ECE/TRANS/WP.29/GRSP/44
23 janvier 2009

Groupe de travail de la sécurité passive

**RAPPORT DU GROUPE DE TRAVAIL DE LA SÉCURITÉ PASSIVE
SUR SA QUARANTE-QUATRIÈME SESSION
(Genève, 10-12 décembre 2008)**

Figure 1

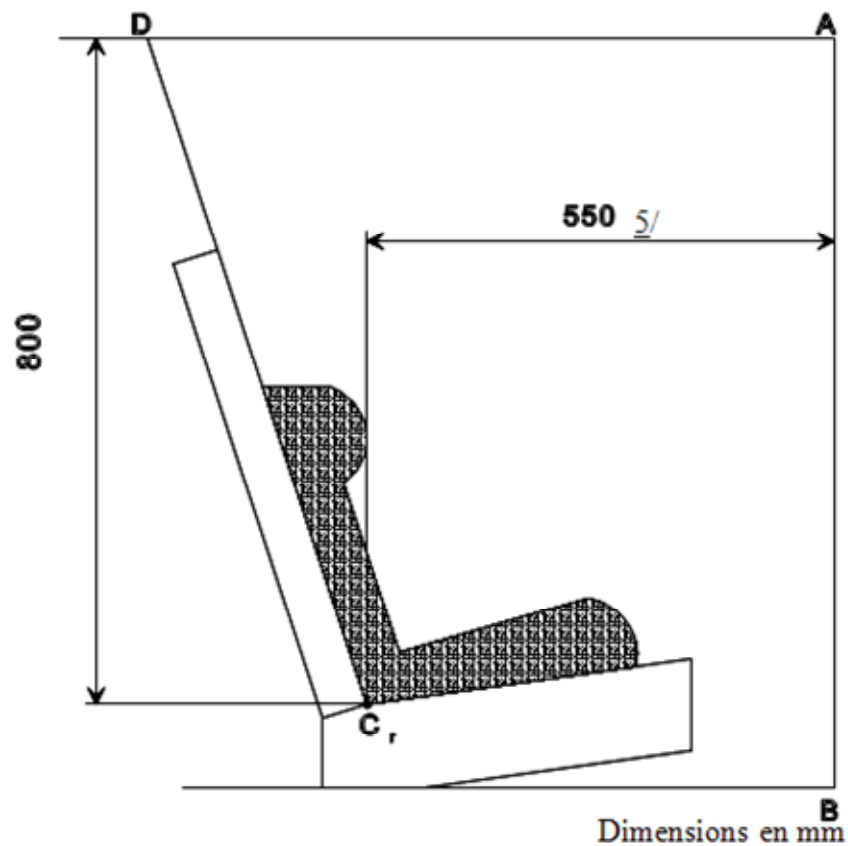
Paragraphe 7.1.4.4.1.1, figure 1, ajouter un appel de note 5 en regard de la cote «550» et ajouter la note correspondante 5, comme suit:

5/ Aux fins de l'essai prescrit au paragraphe 7.1.4.1.10.1.1, cette dimension sera de 500 mm.».
